修模通知单

项目名称	沃尔沃	零部件名称	2.6米右广角镜体窄边
图号(数模名称)	REM0010721 REM0010636	模具编号	RCS0278-14
修模申请时间	20225..9.8	要求完成时间	
模具厂联系人	吴何林	联系电话	18924666036
申请人	石磊	联系电话	18858019321

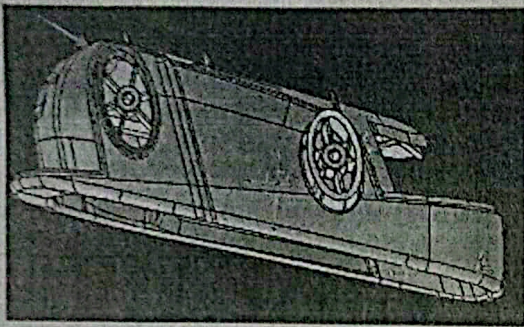
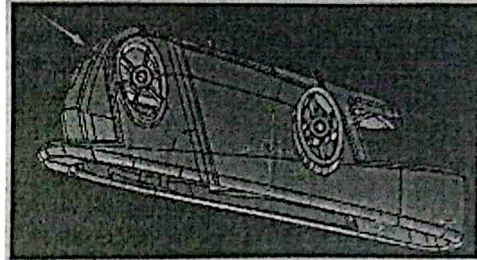
修模原因:

变更申请前: 尖头处与后盖配合为较尖拐角

变更申请后: 尖头处与后盖配合为较圆拐角

修模方案: 上下模芯, 滑块, 斜顶重新加工。

试模要求: 满足产品数据, 试模提交样件, 满足量产需求。
